改善箇所説明図

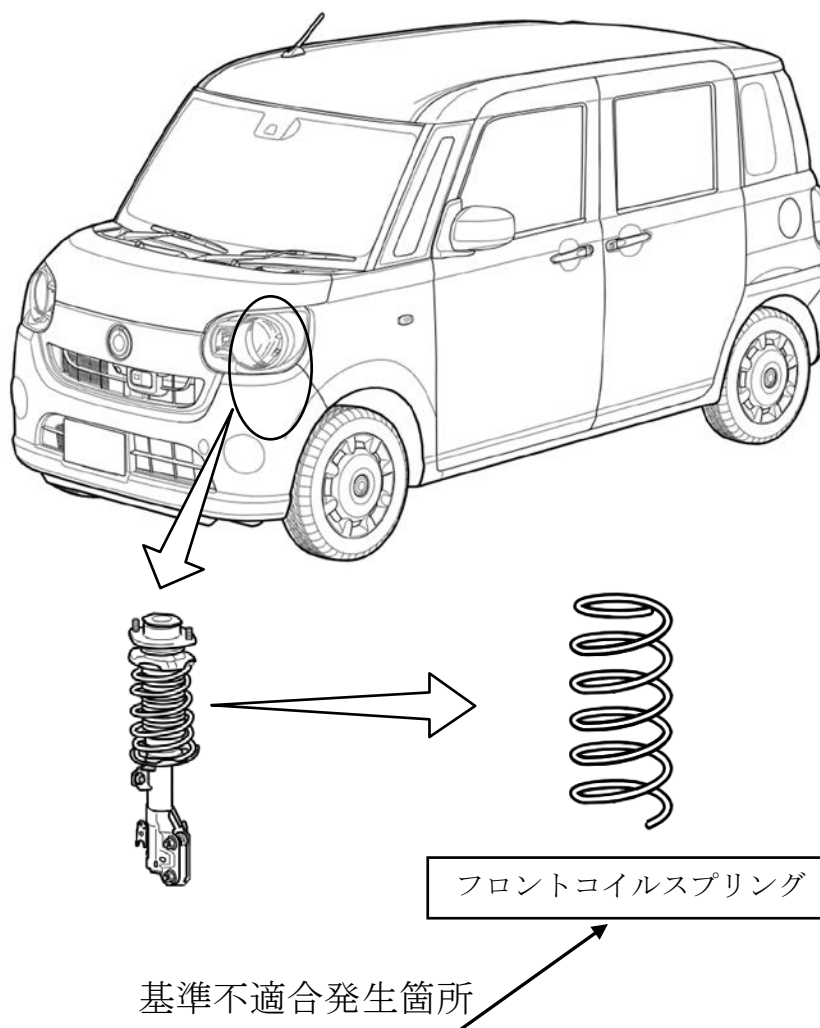
フロントサスペンションにおいて、コイルスプリングの鋼材に対する塗料の密着性が不足しているため、砂や小石を噛み込んだ場合に、塗膜が剥がれやすく、腐食が早期に進行するものがある。そのため、そのまま使用を続けると、コイルスプリングが折損し、最悪の場合、タイヤと接触することでパンクして走行不能となるおそれがある。

全車両、フロントコイルスプリングを対策品と交換する。
